PRODUKT	AVD.	GRUPP
P	2	23
BETR.		NR.
Plombering, bränslemängdskruv Diesel		203
240		DATUM Dec. 1988

Plombering bränslemängdskruv återinförs på Diesel!

D 24

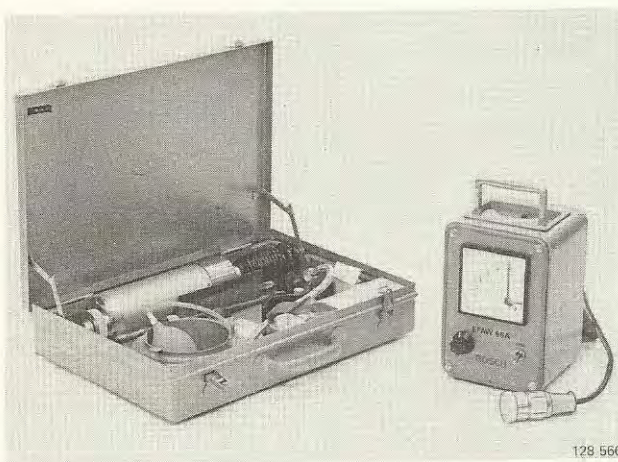
Fr o m årsmodell 1989 plomberas bränslemängdskruven på insprutningspumpen i produktion. Förändringen gäller samtliga D 24-varianter.

Sätt dit ny plomb efter justering!

Om bränslemängdskruvens plombering bryts i samband med t ex servicearbete skall alltid ny plomb sättas dit.

Gäller även äldre motorer där insprutningspumparna inte har plomberats från fabrik.
